Zeitschrift: Schweizerische Bauzeitung
Herausgeber: Verlags-AG der akademischen technischen Vereine
Band: 75/76 (1920)
Heft: 6

Ideenwettbewerb für die kantonale st. gallische Land- und Hauswirtschaftl. Schule in Flawil.

Zu den verbleibenden 13 Entwürfen ist im Einzelnen folgendes zu bemerken (Wir geben hier nur die Kritik der vier prämierten Projekte wieder. *Red.*):

I. Preis (5000 Fr.), Entwurf Nr. 10. — Grundriss vom Erdgeschoss und Querschnitt. — 1:800.

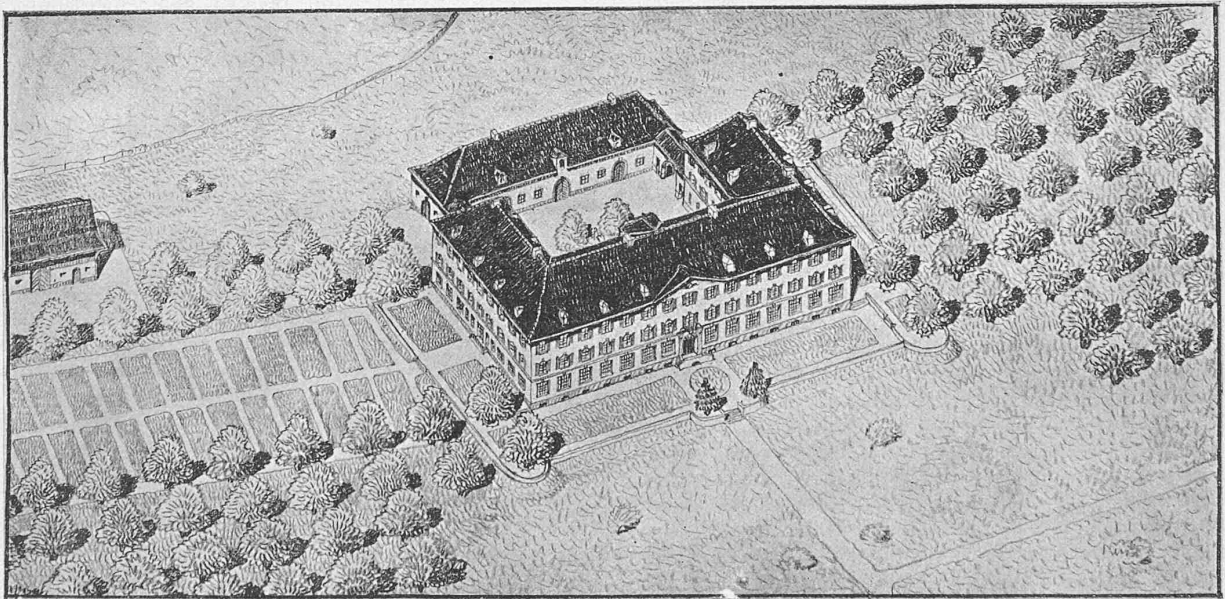
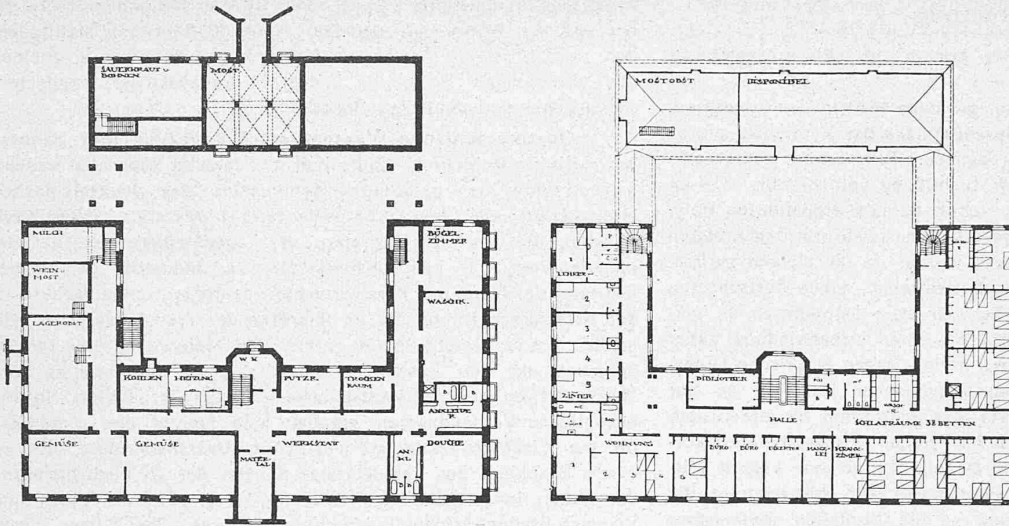
Nr. 10. „Torbogen“. Die Gesamtgebäudeanordnung ist bei diesem Projekt dadurch richtig gefunden, dass eine Hofanlage mit durchgehender Strasse ausgebildet wurde und zwar durch Stellung des Hauptgebäudes südlich und des Oekonomiegebäudes nördlich derselben. In diesem Oekonomiegebäude ist die Unterbringung aller landwirtschaftlichen Betriebsräume möglich und dadurch wird das Hauptgebäude entlastet.

In letzterem sind Haupt- und Nebentreppen praktisch und übersichtlich angeordnet, eine klare Zusammenfassung aller Hauswirtschaftsräume mit guter Verbindung zum Gemüsegarten durchgeführt und ebenso die Lehrräume richtig plazierte. Direktor und Kanzlei sollten beim Haupteingang im Parterre untergebracht sein. Die allgemeine Disposition der Schlaf- und Waschräume ist zu-

treffend, jedoch lässt die Möblierungs-Möglichkeit in verschiedenen Punkten noch zu wünschen übrig. Die Waschküche und das Bügelzimmer würden besser auch im Oekonomie-Gebäude untergebracht, wodurch Belästigung der Lehrzimmer vermieden würde. Hof- und Aussen-Ansichten wirken gut, namentlich infolge der ruhigen Dächer.

II. Preis ex aequo,
II. Rang (4000 Fr.)
Entwurf Nr. 22.
Arch. Ernst Kuhn,
St. Gallen.

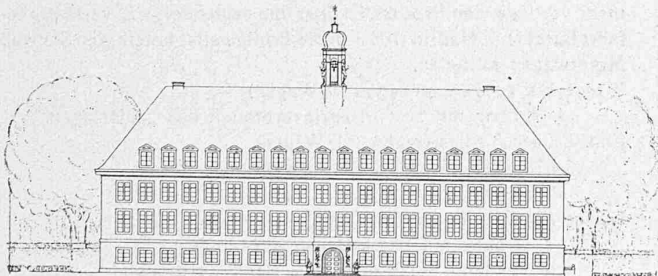
Nr. 22. „Sparsam“. Die Gruppierung des Baues um einen geschlossenen Innenhof ist dem Verfasser gut gelungen. Die Zufahrt durch die in der Haupt-axe angenommene Einfahrt und den stark fallenden Hof ist unpraktisch.

Der Eingang von der Hofseite ist zu nebensächlich und ohne Windfang ausgebildet. Der Haupteingang liegt im Kellergeschoss der Südseite, was der Gesamtsituation nicht entspricht. In den übersichtlichen Grundrissen sind die verschiedenen Raumgruppen sehr gut zusammengefasst. Die Korridore weisen bei grosser Oekonomie schöne Raumverhältnisse auf. Haupt- und Nebentreppen sind klar und richtig disponiert. Namentlich hervorzuheben ist die praktische Anlage der Treppe im Ostflügel, die ausser den Wirtschaftsräumen die Direktorwohnung, die Lehrerschlafzimmer und Diensträume bedient. Das Zusammenfassen der Lehrzimmer in ein Appartement in der Südostecke ist zweckmässig und die Verbindung mit dem Hauptgebäude gut. Das Krankenzimmer liegt richtig abgesondert an der Nebentreppe. — Die Architektur zeigt bei gutem Rhythmus und schönen Verhältnissen grosse Einfachheit. Zu beanstanden sind die zu eng aneinander gereihten Dachfenster und der etwas überreich geratene Dachreiter. (Schluss folgt.)
